文書 No. RJ09004-333
2011年06月15日

リタール製品 仕様変更のお知らせ

対象製品	水冷ヒートエクスチェンジャー SK3373. xxx/3374. xxx	
変更時期	2009年10月製造分より随時変更	
変更理由	背面カバーが樹脂製に変更になったことによるカットアウト寸法の変更

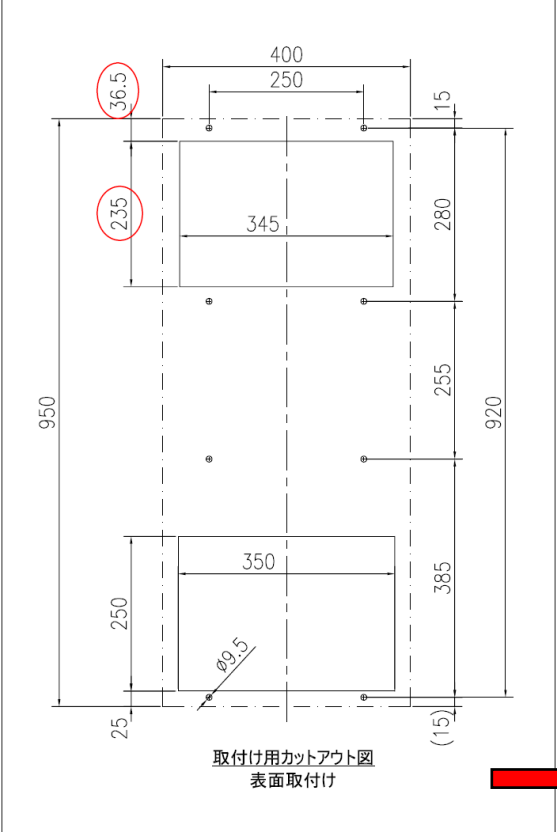
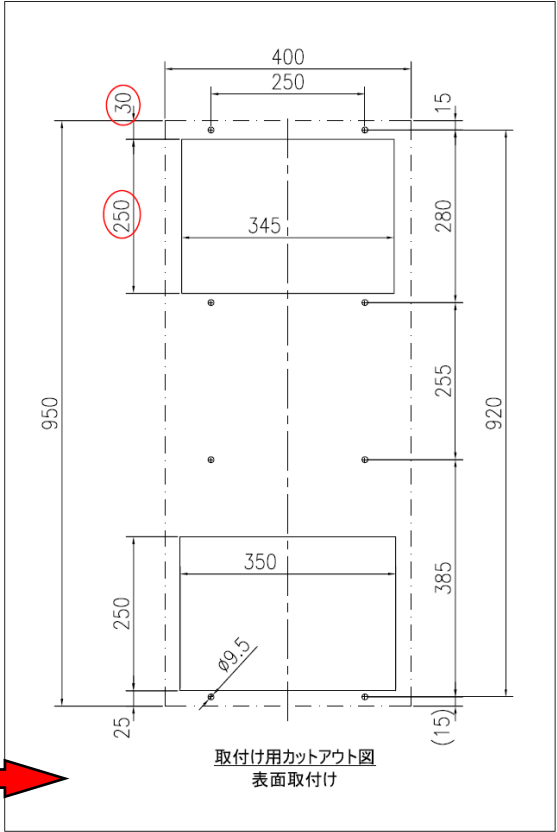
<p>変更内容</p>	<p>・表面取付のカットアウト変更 (上部角穴のヌキ寸法が大きくなります。)</p>
<div style="display: flex; justify-content: space-around; align-items: center;"> <div style="text-align: center;">  <p>取付け用カットアウト図 表面取付け</p> </div> <div style="font-size: 2em; color: red;">➔</div> <div style="text-align: center;">  <p>取付け用カットアウト図 表面取付け</p> </div> </div> <div style="display: flex; justify-content: space-around; margin-top: 10px;"> 旧仕様 新仕様 </div>	
<p>注意事項</p>	<p>対象製品の表面取付のパネルカットアウトを行なう場合、 上記の新取付け用カットアウト寸法にて加工を行なって下さい。 または、製品付属の加工用テンプレートに従って下さい。</p> <p>！ 弊社総合カタログ32 1292ページの指示とは異なりますのでご注意ください。 ！ 弊社温度管理システム32 148ページの指示とは異なりますのでご注意ください。</p>
<p>その他</p>	<p>・仕様変更による、価格の変更はございません。</p>
<p>社内管理 Rev</p>	<p>R0 : Initial release : 15/Jun/2011 : ECN No. 11900</p>
